Dnr KS 2019-2517

Föreläggande enligt lagen (2003:778) om skydd mot olyckor (LSO) förenat med vite, Kajen och Bojen

Föreläggande förenat med vite enligt lagen (2003:778) om skydd mot olyckor

Tjänsteanteckning efter tillsyn			
Objekt:	Kajen och Bojen	Tillsynsförrättare:	Malin Carlsson
Adress:	Köpmannagatan 5B, 762 31 Rimbo	Förrättningsdatum:	2022-05-05
Fastighetsbeteckning:	Kajen 3

Figur 1 Kajens utrymningsplan.

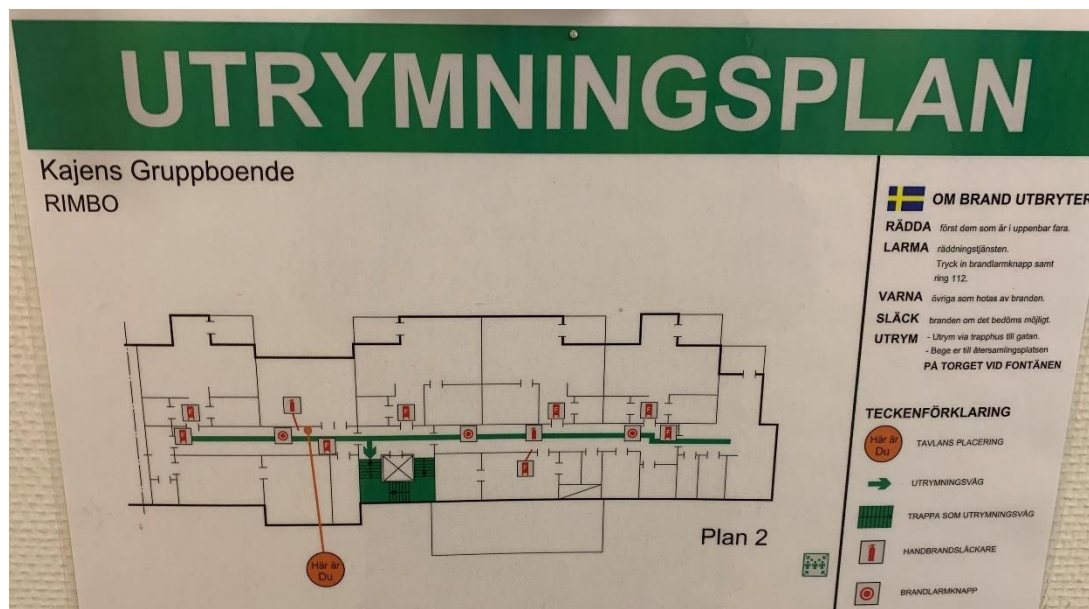
Från våningsplan ett och två sker utrymning via korridor och det interna trapphuset ned till bottenvåningen. Se figur 1 för Kajens utrymningsplan. Alternativ utrymningsväg utgörs av fönster och räddningstjänstens bärbara stegar. Båda våningsplanen saknar en tillfredsställande alternativ utrymningsväg då utrymning via fönster och räddningstjänstens bärbara stegar inte är godtagbart i vårdverksamheter. Räddningstjänsten förelade om alternativ utrymningsväg vid föregående tillsynsbesök och finns beskrivet i föreläggande med dnr KS 2019-2517.

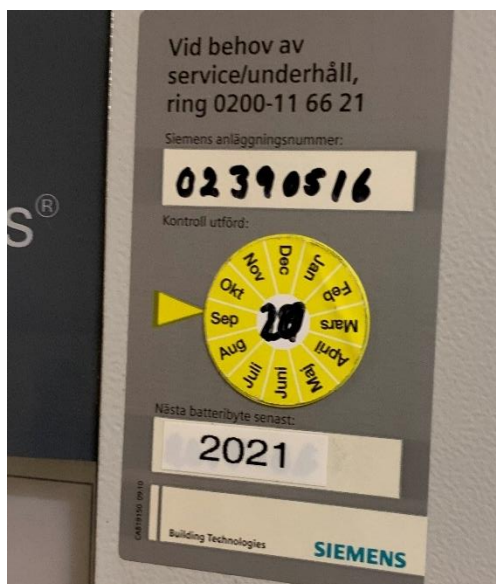
Till det interna trapphuset angränsar en boendelägenhet på Kajen och ett gemensamhetsutrymme på Bojen. Dörrarna till boendelägenheten respektive gemensamhetsutrymmet saknar dörrstängare. Detta förelades vid föregående tillsynsbesök och finns beskrivet i föreläggande med dnr KS 2019-2517. Se en av dörrarna i figur 2 nedan.

Figur 1 Utrymningsplan Kajen.

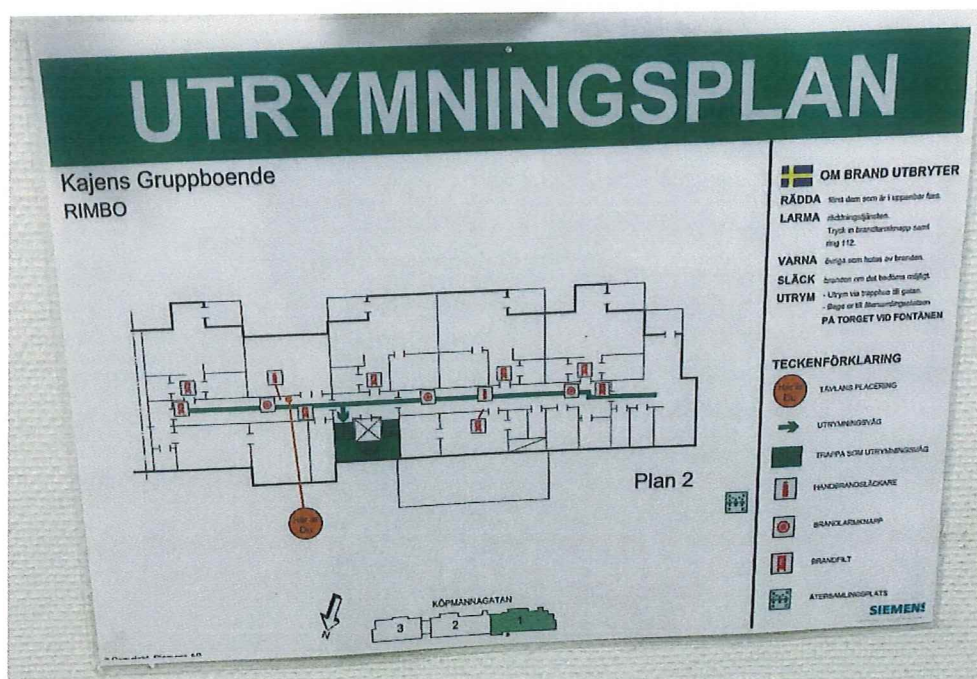
Från plan två och tre sker utrymning via det interna trapphuset. Se figur 1 och 2 för respektive avdelnings utrymningsplan. Båda våningsplanen saknar tillfredsställande alternativ utrymningsväg.

1.	Brist: Verksamheterna saknar tillfredsställande alternativa utrymningsvägar från plan två och tre. Utrymning via fönster eller balkong med hjälp av räddningstjänst är inte tillåten i verksamhetsklass 5B. <i>Räddningstjänsten Norrtälje kommun kommer att överväga de möjliga åtgärderna för att minska konsekvenserna vid en brand genom att förse plan två och tre med en tillfredsställande alternativ utrymningsväg. Om kommunen bedömer att kraven är skäliga och möjliga att genomföra kommer dessa meddelas i form av ett föreläggande som går att överklaga. I föreläggandet kommer kraven på åtgärder att preciseras och motiveras. Beslut om föreläggande kommer att meddelas inom kort om inget nytt framkommer som ger anledning att ompröva räddningstjänstens syn utifrån ovan redovisade omständigheter.</i>

Figur 2 Utrymningsplan Bojen.

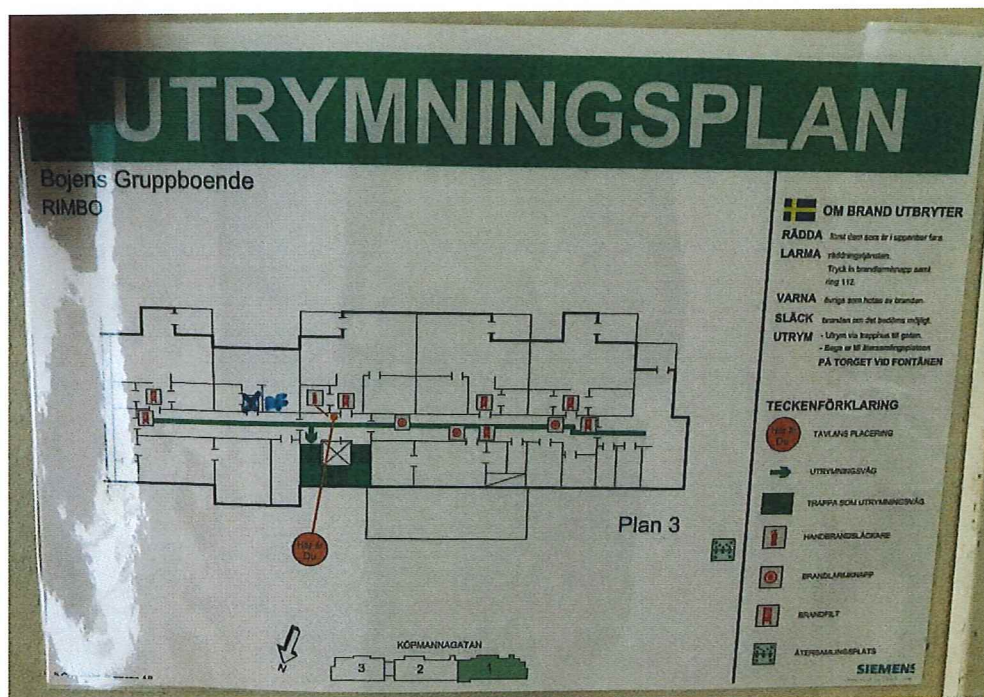
Dörr från gemensamhetsutrymme och den högra korridoren till trapphuset på avdelningen Bojen hindrar varandras fria slagning, se figur 1.

4.	Dörr mellan gemensamhetsutrymme och trapphus (1.) och dörr mellan den högra korridoren och trapphuset (2.) på avdelningen Bojen ska ha fri slagning och inte hindra varandra vid stängning. Vidta ett av följande alternativ för att dörrarna ska ha fri slagning: • Ändra hängning på dörr (1.), från högerhängd till vänsterhängd • Ändra hängning på dörr (2.), från vänsterhängd till högerhängd • Programmera dörrstängarna efter att de har kopplats till brandlarmet (enligt ovanstående åtgärd 3), så de släpper vid olika tidpunkter <i>Figur 1 Två dörrar på avdelningen Bojen hindrar varandra vid stängning.</i>

Figur 4 Förvaring av brännbart material.

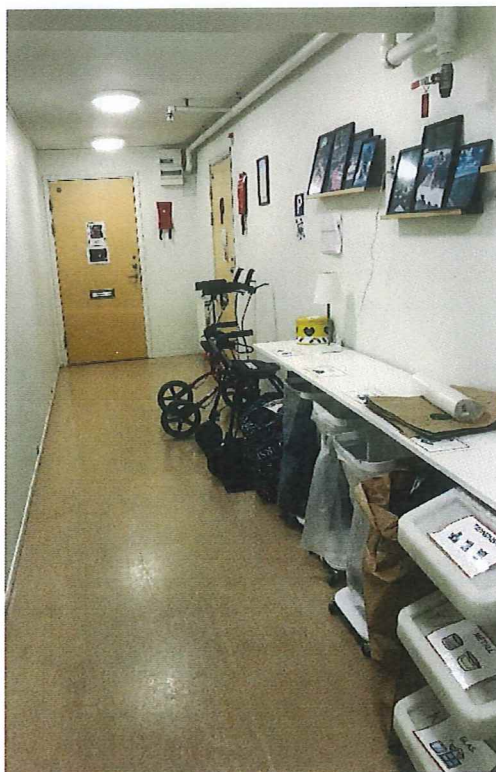
7. Brist: Brännbart material förvaras i korridorer som utgör utrymningsväg, se figur 4 och 5.

Figur 1 Utrymningsplan Kajen.

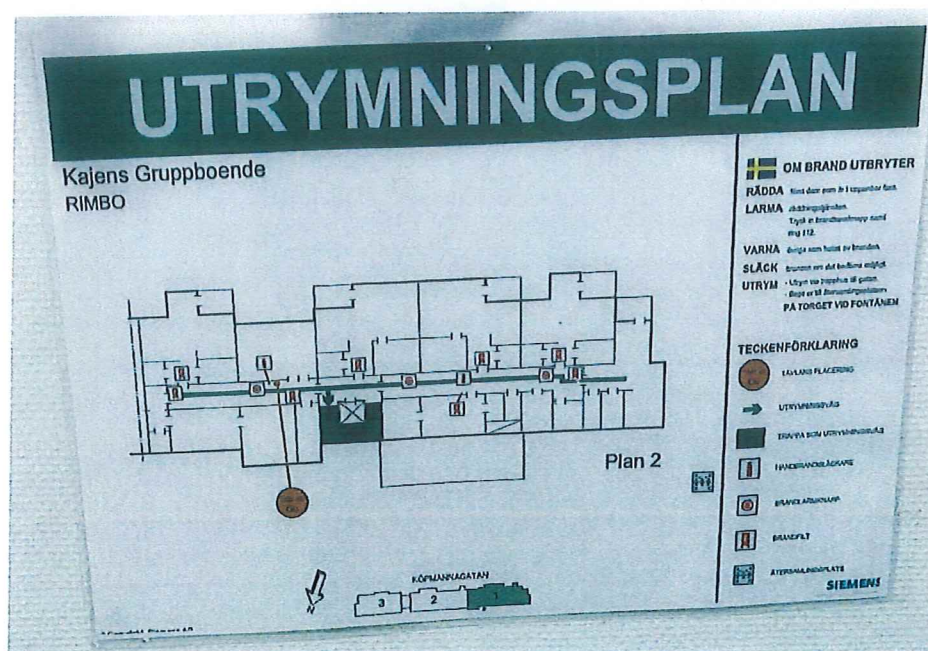
Från plan två och tre sker utrymning via det interna trapphuset. Se figur 1 och 2 för respektive avdelnings utrymningsplan. Båda våningsplanen saknar tillfredsställande alternativ utrymningsväg.

1.	Brist: Verksamheterna saknar tillfredsställande alternativa utrymningsvägar från plan två och tre. Utrymning via fönster eller balkong med hjälp av räddningstjänst är inte tillåten i verksamhetsklass 5B. Räddningstjänsten Norrtälje kommun kommer att överväga de möjliga åtgärderna för att minska konsekvenserna vid en brand genom att förse plan två och tre med en tillfredsställande alternativ utrymningsväg. Om kommunen bedömer att kraven är skäligen och möjliga att genomföra kommer dessa meddelas i form av ett föreläggande som går att överklaga. I föreläggandet kommer kraven på åtgärder att preciseras och motiveras. Beslut om föreläggande kommer att meddelas inom kort om inget nytt framkommer som ger anledning att ompröva räddningstjänstens syn utifrån ovan redovisade omständigheter.
